改善箇所説明図

基準不適合発生箇所

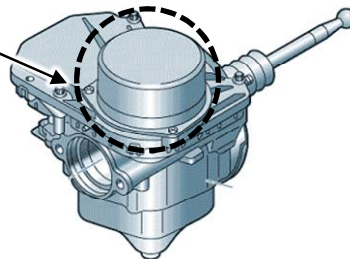
電気式ブレーキ倍力装置のコントロールユニットにおいて、制御プログラムの検討が不十分なため、トラベルアシスト^(※1)が作動中にステアリングホイールから手を放したことを一定時間検知すると、システムが行う短いブレーキ操作を、運転者が行うブレーキ操作と誤検知し、トラベルアシストが無効化されることがある。そのため、運転者が運転不能になった場合に、トラベルアシストからエマージェンシーアシスト^(※2)へ切替えが行われず、運転者に対する警告音を吹鳴せず、保安基準に適合しない。

全車両、電気式ブレーキ倍力装置のコントロールユニットを対策プログラムに書き換える。なお、それに伴い、他システムとの通信確認や制御ロジックの再調整等を行う。
